新晃工業株式会社

ヒートポンプ空調機Ⅱシリーズの室外機をモデルチェンジします

【新モデル SKXYP-FB シリーズ】

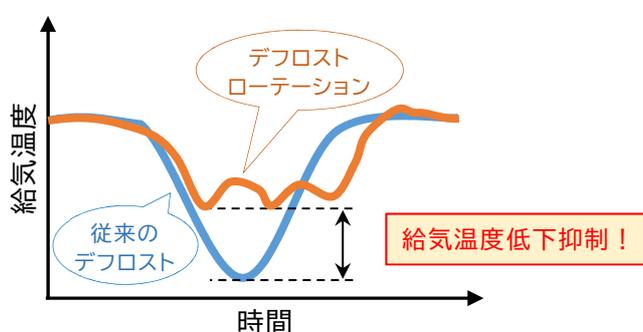
2022年1月4日より、ヒートポンプ空調機Ⅱシリーズの室外機（8馬力機～54馬力機、全24機種）をモデルチェンジ致します。冬場の冷風送風を緩和する「デフロストローテーション機能」を新搭載致しました。

●デフロスト時の給気温度低下を抑制する『デフロストローテーション機能』を新たに搭載^{※1}

冷媒系統が異なる複数の室外機同士がデフロスト（除霜運転）タイミングをコントロール。デフロストの重なりを防止することで、給気温度の低下を抑制します。

●室外機の冷媒封入量を最大 25%削減^{※2}

室外機の熱交換効率向上により、冷媒封入量を従来機より最大 25%削減できます。冷媒使用量を削減し、環境負荷の低減に貢献致します。

●大容量 22馬力機までを 1 ケーシングで対応

1 ケーシングでの馬力ラインアップを 18馬力機から 22馬力機まで拡大。

従来機より設置床面積を最大 6%縮小しました^{※3}。
